ひび割れ評価結果

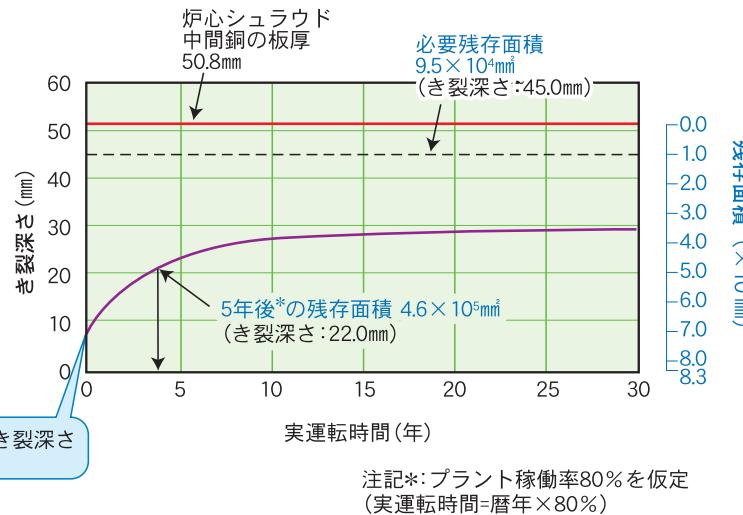
Q ひび割れ評価では、51ミリメートル厚のシユラウドは深さ45ミリメートルまでのひびは大丈夫とされているが、厚さが6ミリメートルあれば大丈夫ということか。

A 図の見方として、実運転時間は現在から年の年数であり、30年というのは今後30年のこと。

今回の健全性評価は今後5年間に限り評価であり、その間、状況把握により予測範囲内がどうかの確認を行う。

A そのとおり。設計・製作上、余裕を持っています。
